OGGETTO: art. 27-bis D.Lgs. 152/2006, art. 15 L.R. 4/2018. RENEWABLE ADVENTURE 2 SRL - Istanza di avvio del procedimento unico di Valutazione di Impatto Ambientale per il progetto fotovoltaico denominato “TRESIGALLO 3” situato nel comune di Tresignana (FE).

Verifica completezza documentale: richiesta documentazione (art. 27-bis, comma 3 D.Lgs. 152/06)

Relativamente alla **“richiesta documentazione (art. 27-bis, comma 3 D.Lgs. 152/06)”** pervenuta alla Scrivente a mezzo PEC in data 12/03/2024 con Prot. num. 47887/2024 del 12/03/2024 alle ore 14:57 si inoltrano i seguenti riscontri e relative integrazioni.

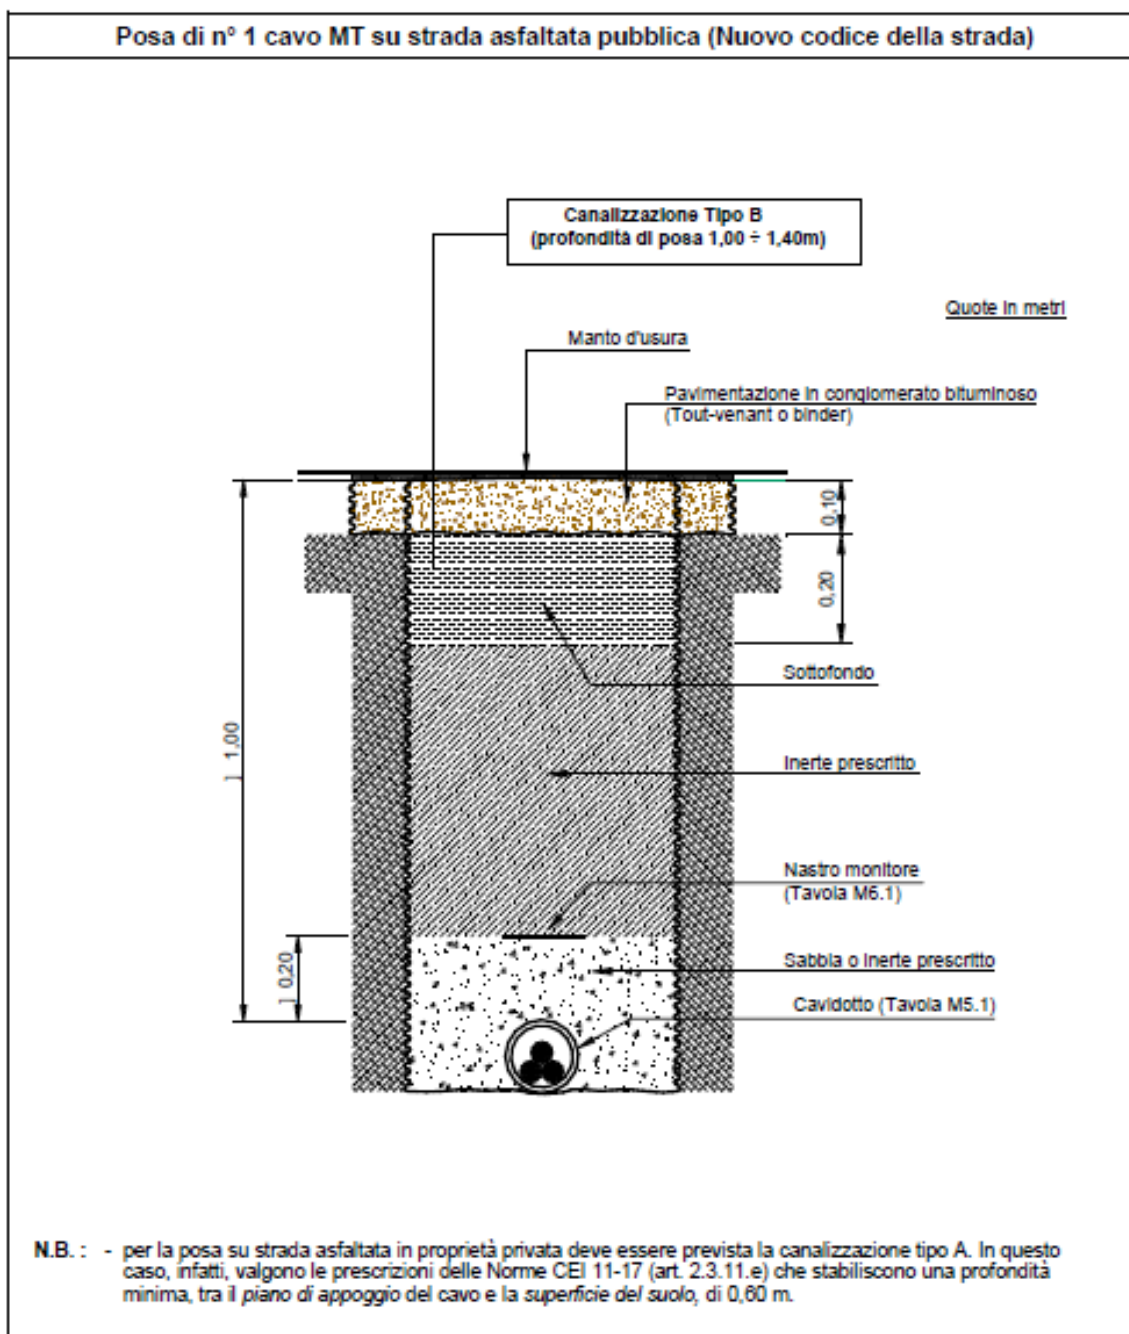
2. Dell'indicazione precisa degli immobili da assoggettare a procedura di esproprio;

Si conferma che gli immobili da assoggettare a dichiarazione di pubblica utilità e apposizione del vincolo preordinato all'esproprio sono unicamente quelle interessate dalle Opere di Connessione e, nello specifico, le seguenti:

Foglio 15, P.lla 89
Foglio 2, P.lla 369
Foglio 2, P.lla 137

I restanti immobili interessati dalle Opere di Connessione sono già nella titolarità del Gestore di Rete e Via Rossetta quale viabilità pubblica del Comune di Tresignana.
